zlin.fk Odbor stavebních
a dopravních řízení
Magistrát města Zlína

PRÍLOHA k č.j.: 1772C/137432/2018

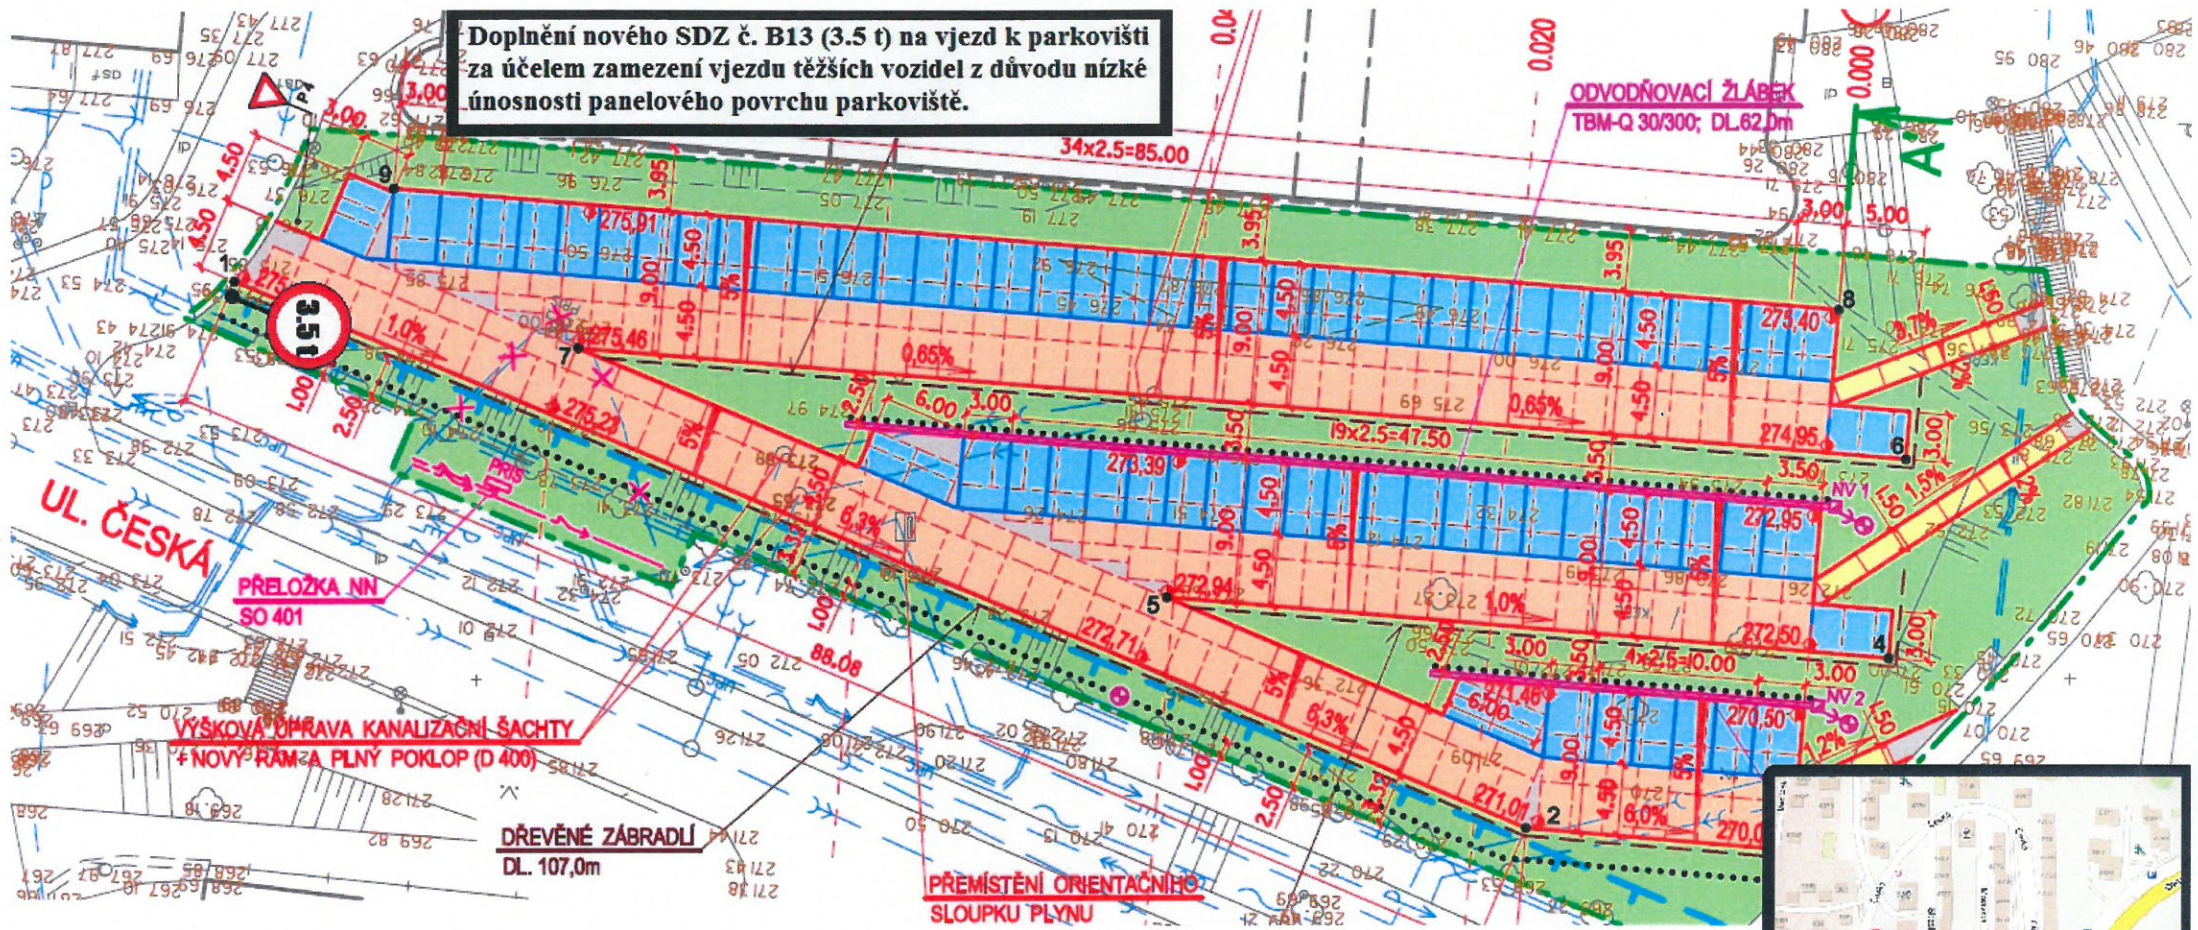
**Doplnění nového SDZ č. B13 (3.5 t) na vjezd k parkovišti
za účelem zamezení vjezdu těžších vozidel z důvodu nízké
únosnosti panelového povrchu parkoviště.**
